**「CM-51P マグネットキャッチ 白」、「CM-52P マグネットキャッチ 茶」
小サイズ 仕様変更のお知らせ**

さて、CM-51P マグネットキャッチ 白、「CM-52P マグネットキャッチ 茶」の小サイズがこのたび、仕様(サイズ)を変更する運びになりましたので、ここにお知らせいたします。

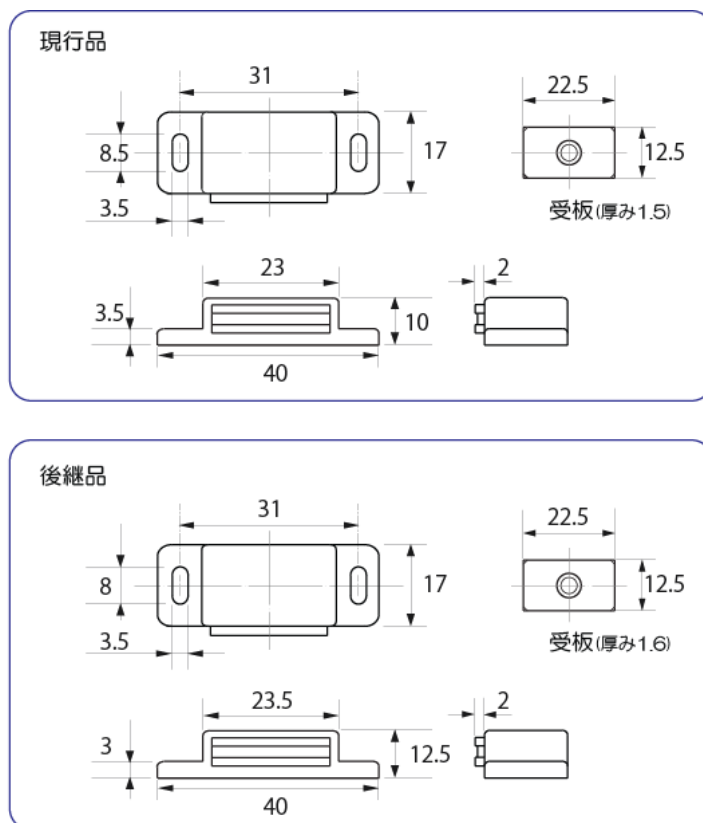
※特に大きな変更点は本体の全高です。(10mm→12.5mm)
 ※後継品への切り替え時期は、現行品在庫が無くなり次第、とさせていただきます。
 (この間、「全高10mm」、「全高12.5mm」といった表記を箱のラベル部分に設けて、現行品と後継品の区別が付くようにする予定です)
